**Commission économique pour l'Europe****Comité des transports intérieurs****Forum mondial de l'harmonisation  
des Règlements concernant les véhicules****158<sup>e</sup> session**

**Accord de 1958 – Examen de projets d'amendements  
à des Règlements existants, proposés par le GRE****Proposition de complément 4 à la série 01 d'amendements  
au Règlement n° 112 (Projecteurs émettant un faisceau  
de croisement asymétrique)****Communication du Groupe de travail de l'éclairage  
et de la signalisation lumineuse\***

Figure 1

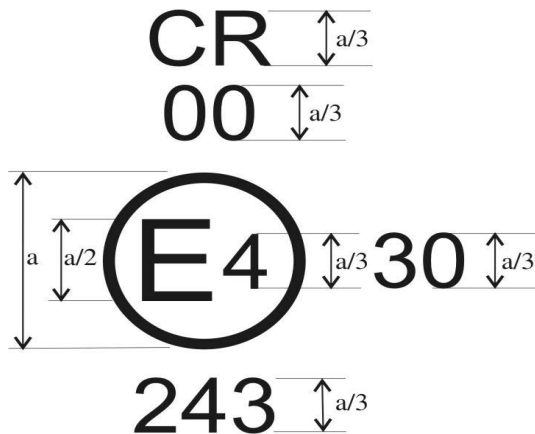
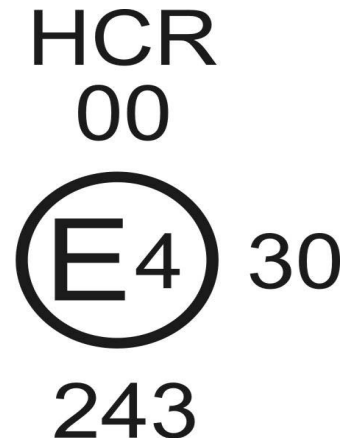
Annexe 2, modifier comme suit:

$a \geq 8$  mm (sur verre)

$a \geq 5$  mm (sur matière plastique)
